九州電力(株)玄海原子力発電所における 使用済燃料乾式貯蔵施設設置に係る 発電用原子炉設置変更許可の審査について

令和3年7月

原子力規制庁

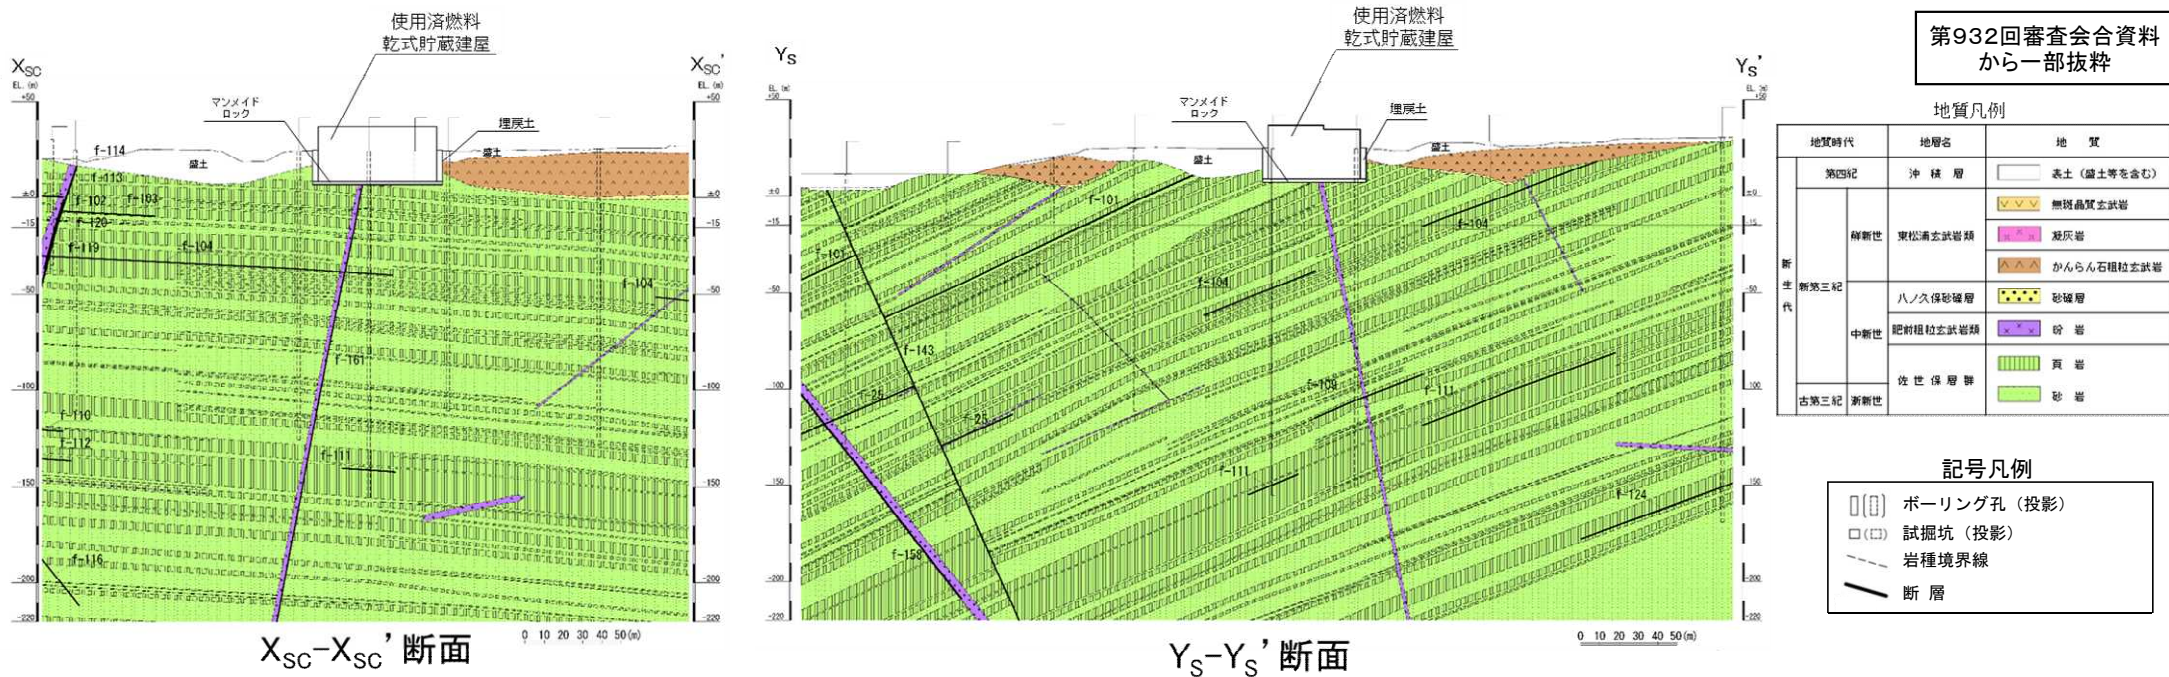
- （1）兼用キャスクのみで地震や竜巻等の外力に対して、安全機能が維持可能であるか
- （2）敷地境界における実効線量評価について、建屋がない状態で過度の保守性を排した現実的な評価により、建屋としての遮蔽機能が必要か

- （1）地震や竜巻等に対しては、兼用キャスク単体で安全機能は維持される
- （2）建屋がない現実的な評価による敷地境界の実効線量評価は、年間約130マイクロシーベルトであり、実効線量で目標としている年間50マイクロシーベルト以下を越える

以上の結果から、申請者は、使用済燃料乾式貯蔵建屋に遮蔽機能を持たせ、年間50マイクロシーベルト以下とするとの設計方針とし、また、基準地震動に対しても建屋は損壊しない設計方針とするとした。

これを受け、審査においては、使用済燃料乾式貯蔵建屋の設置を前提として、兼用キャスクの安全機能の維持について、設置許可基準規則の適合性を判断した。

図： 飛来物検討対象エリア

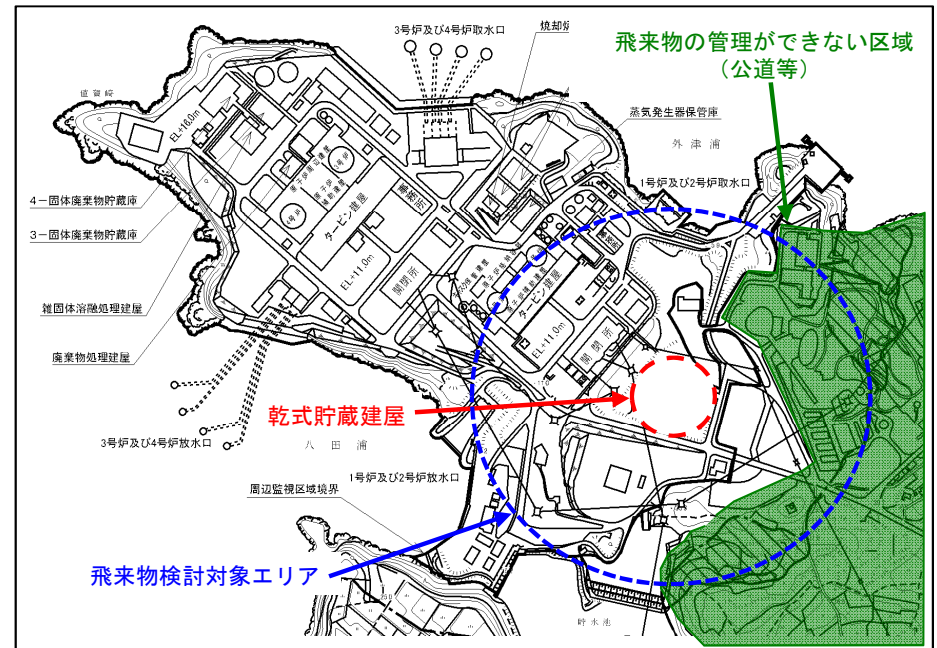
- 設計竜巻の最大風速を兼用キャスク告示に定める100m/s とすること
 - 発電所敷地内外からの飛来物を考慮し、大型車両を設計飛来物として設定すること
 - 使用済燃料乾式貯蔵建屋について、設計竜巻による荷重とその他の荷重とを適切に組み合わせた荷重に対し、構造骨組の構造健全性が維持される設計とすること
 - 使用済燃料乾式貯蔵建屋取扱エリアにて取扱中の兼用キャスクについて、大型車両の衝突に対して開口部建具に貫通が発生することを想定し、兼用キャスクに影響を受けない位置へ移動する運用とすることで兼用キャスクの安全機能が損なわれない設計とすること
- 等を確認した。

表：火災源から外部火災防護施設の離隔距離

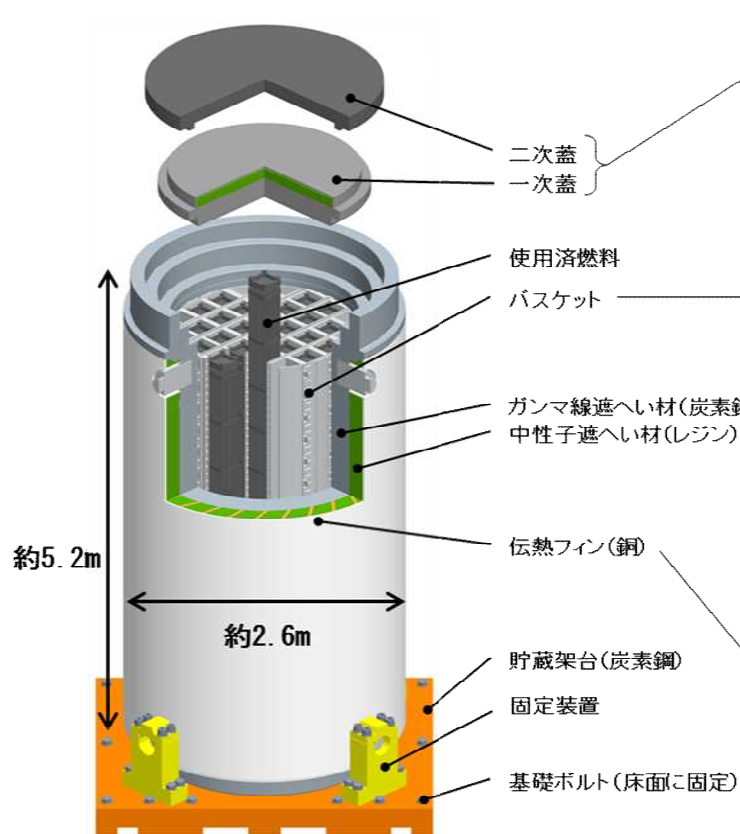
- 想定する外部火災について、既許可申請と同様に想定される最も厳しい火災が発生した場合においても、必要な安全機能を損なわない設計とすること
- 具体的には、使用済燃料乾式貯蔵建屋は、防火帯の内側に設置することで森林火災の延焼を防止し、火災源からの熱影響に対しては、離隔距離を確保すること
- 建屋による防護等によって、兼用キャスクの安全機能が損なわれない設計とすること等を確認した。

(解析モデルの例)

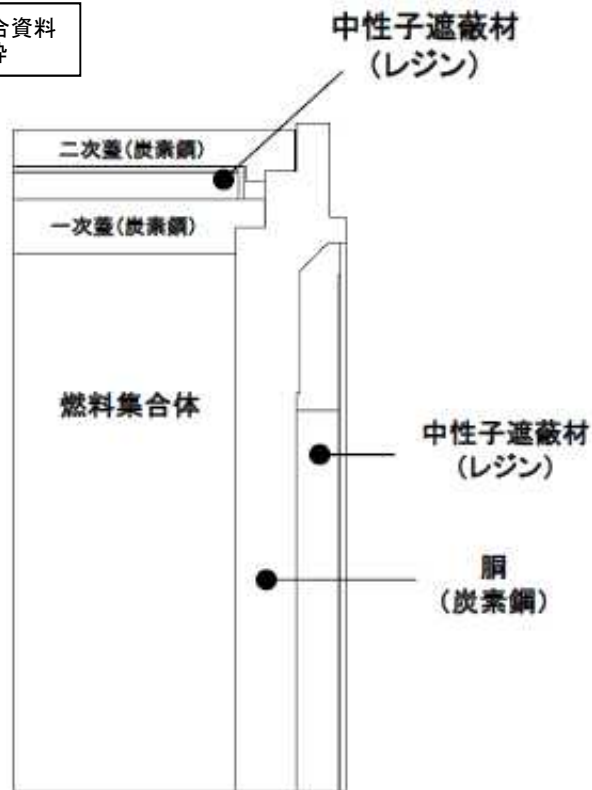
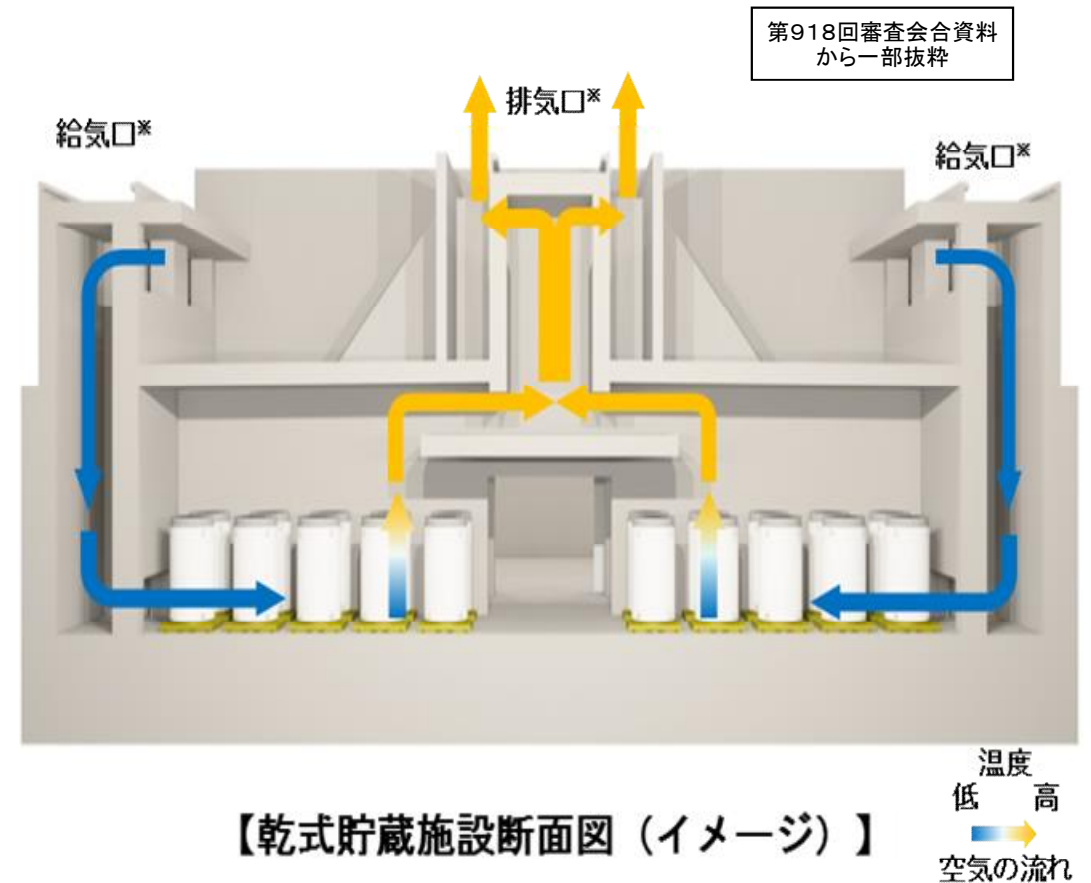
使用済燃料の収納条件等を考慮した評価を行った結果、兼用キャスク表面の線量当量率は1時間当たり2ミリシーベルト以下、かつ兼用キャスク表面から1メートル離れた位置における線量当量率は1時間当たり100マイクロシーベルト以下を満足すること、使用済燃料乾式貯蔵建屋は、自然現象等により損壊しない設計とするとしており、遮蔽機能が著しく低下することはない設計としていること等を確認した。

<蓋部断面図>

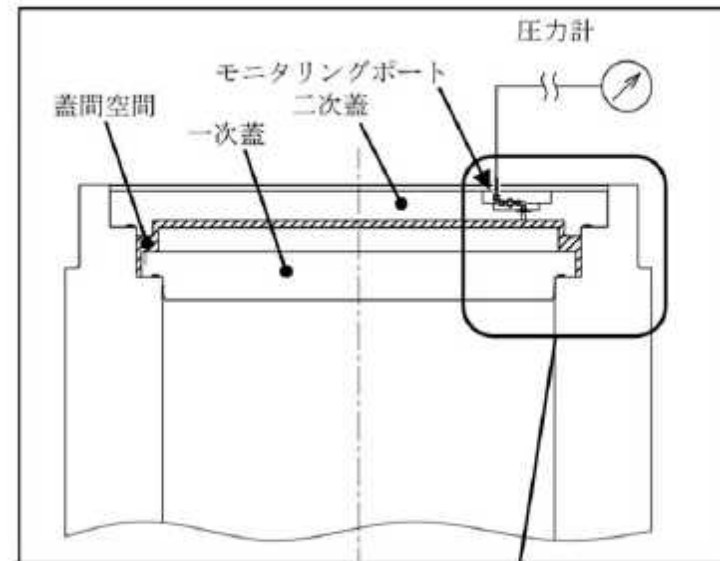
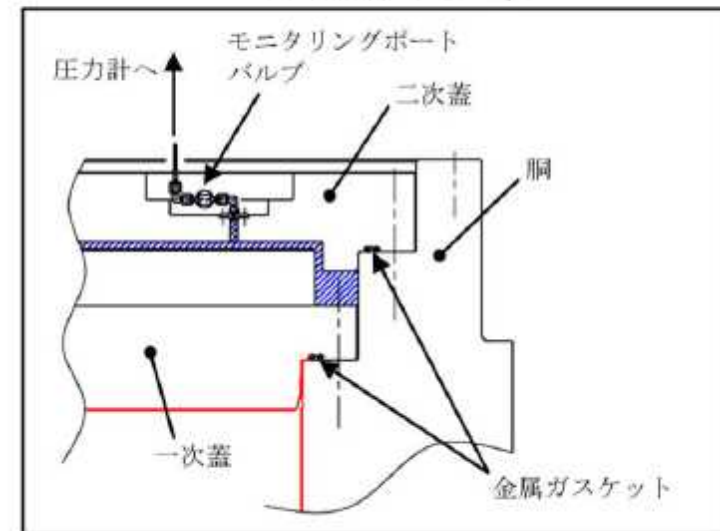
- 兼用キャスク本体及び一次蓋により使用済燃料を封入する空間を設計貯蔵期間（60年）を通じて負圧に維持する設計としていること
 - 多重の閉じ込め構造を有する蓋部により、使用済燃料を内封する空間を容器外部から隔離できる設計としていることを確認した。
 - 兼用キャスクの一次蓋と二次蓋との蓋間圧力の監視について、適切な頻度（3か月に1回）により、蓋部が有する閉じ込め機能を監視できる設計としていること
 - 閉じ込め機能の異常に対しては、使用済燃料ピットに移送して燃料の取出しや詰替えを行う等、その修復性が考慮されていること
- 等を確認した。
